Comune di Alice Castello  
Comune di Borgo d'Ale  
Città di Santhià  
Comune di Tronzano Vercellese

**Oggetto: Progetto denominato “Impianto per la produzione di energia elettrica e termica mediante combustione di rifiuti speciali non pericolosi in Comune di Cavaglià (BI)”, con opere da realizzare nei territori comunali di Cavaglià (BI) e Santhià (VC), presentato dalla “A2A Ambiente” S.p.A. - Brescia in data 08.07.2021 e sottoposto a fase di Valutazione d’Impatto Ambientale ai sensi art. 27 bis D. Lgs. 152/06 e ss.mm.ii. con contestuale rilascio A.I.A. per installazioni I.P.P.C. - invio osservazioni con richiesta di partecipazione all’inchiesta pubblica indetta dalla Provincia di Biella**

come Sindaci dei 4 Comuni Vercellesi della Valledora (Alice Castello, Borgo d’Ale, Santhià e Tronzano Vercellese), riteniamo sia doveroso rilevare le osservazioni di seguito descritte, affiancandosi all’analogo percorso del Comune Biellese di Cavaglià.

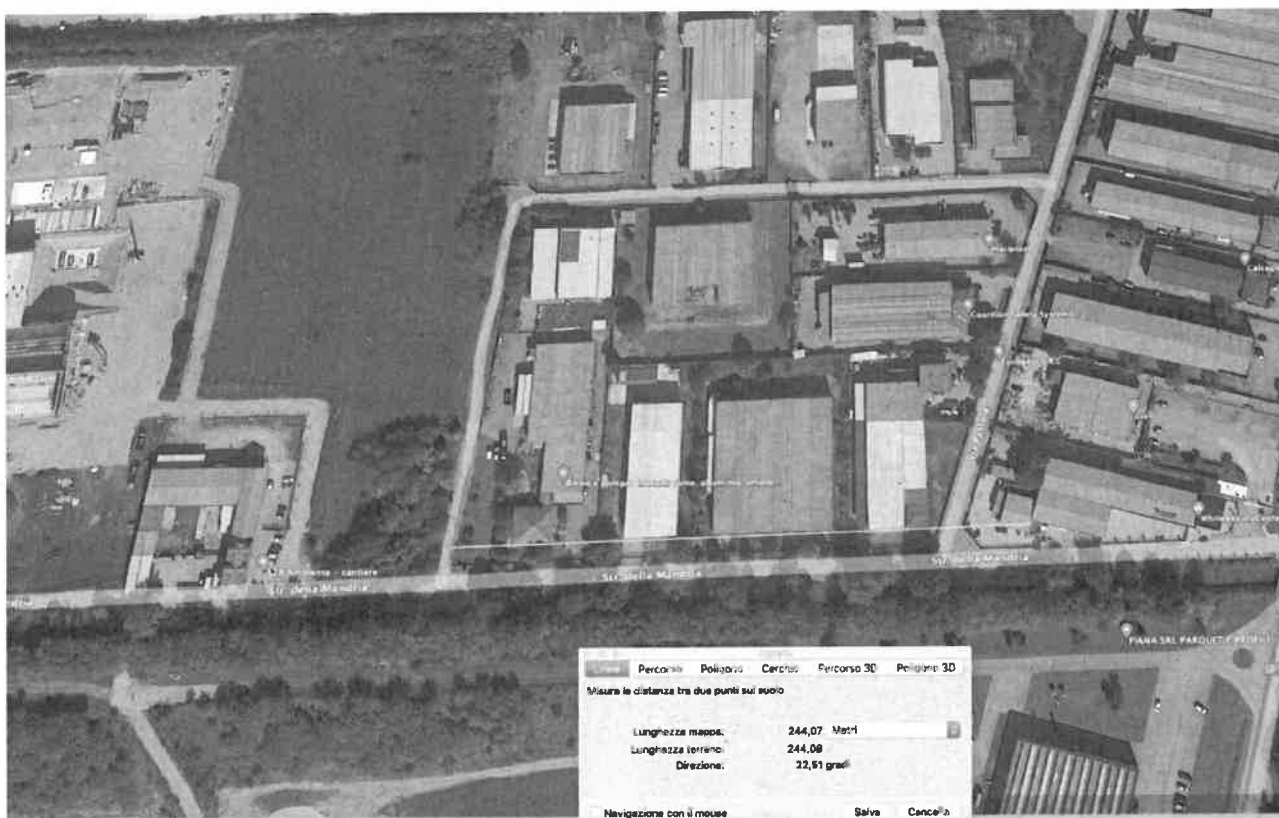
Lungo la strada provinciale 143 che conduce a Cavaglià, alla distanza di circa 350 metri dall'area di progetto, sono presenti una intera fila di abitazioni, collocate al di sopra di negozi e attività commerciali di vario tipo (sala biliardo; officina meccanica; etc.).

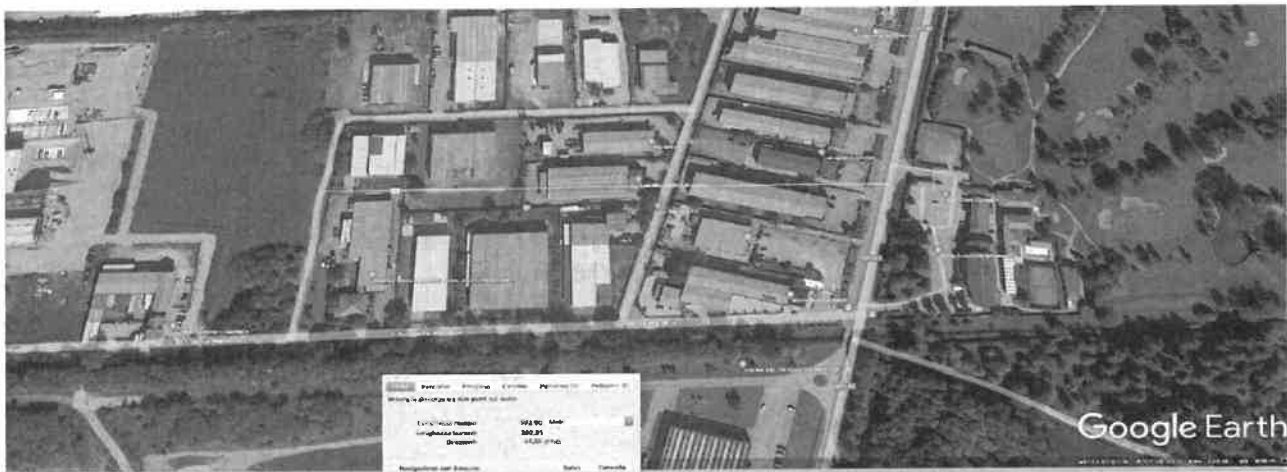
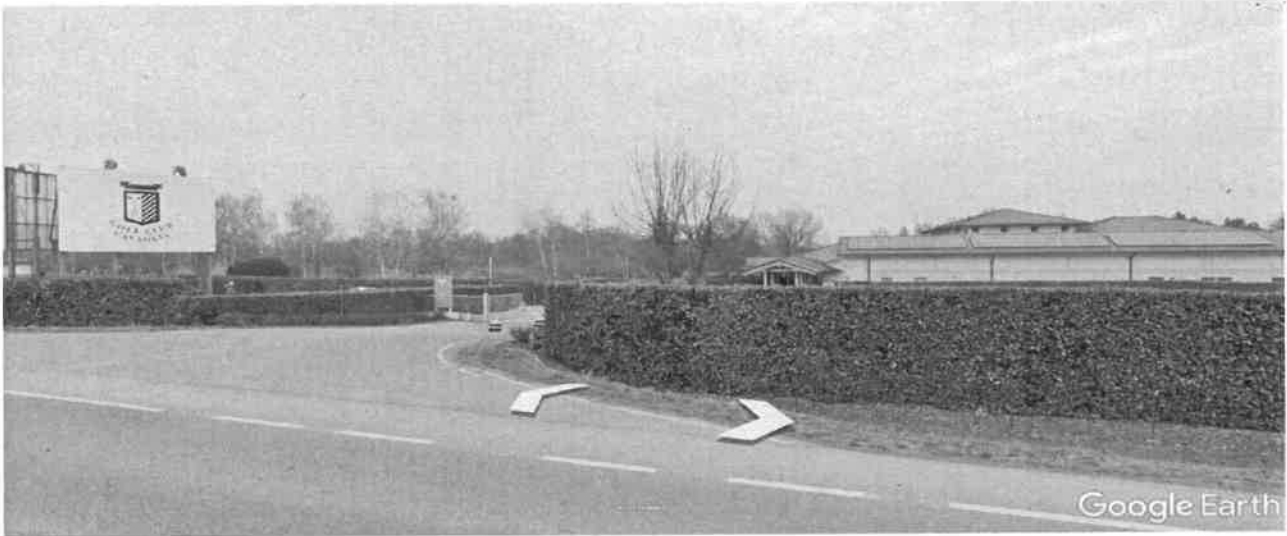
Quella che segue è invece la palestra-beauty center, collocata a circa 250 metri dall'area di progetto, nella quale quotidianamente svolgono attività sportiva e ricreativa decine e decine di persone (esattamente come nella sala biliardo sopra indicata).

Figura 3.2a Localizzazione delle stazioni di monitoraggio della qualità dell'aria

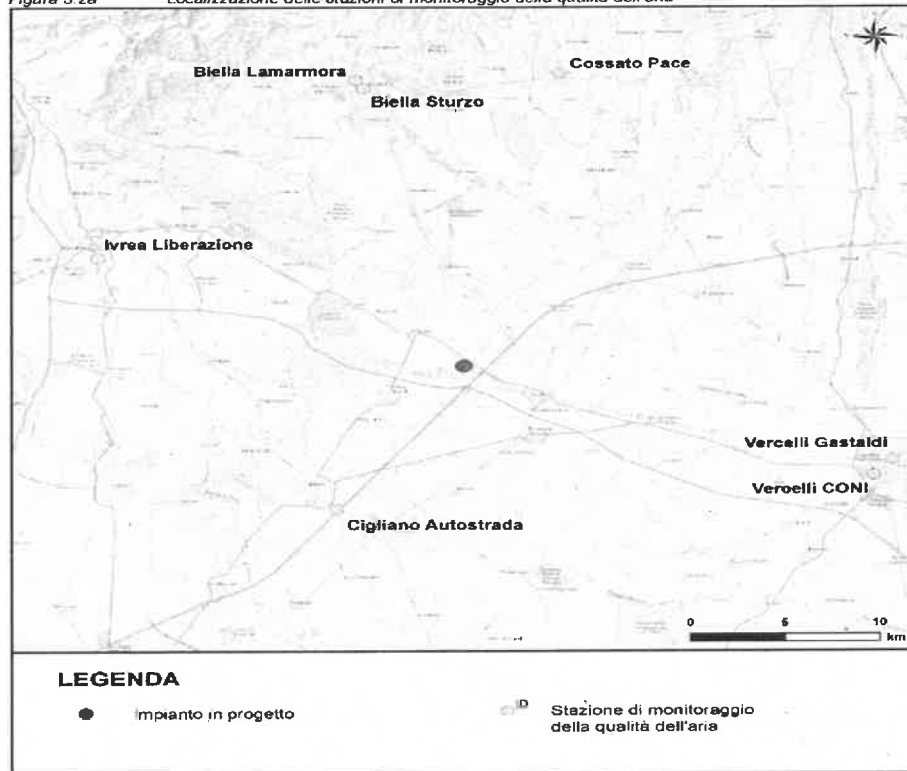
Le analisi delle concentrazioni di inquinanti rilevate dalle stazioni citate mostrano uno stato della qualità dell'aria già compromesso, con sforamenti dei limiti normativi in varie stazioni per gli inquinanti PM10 e O3.
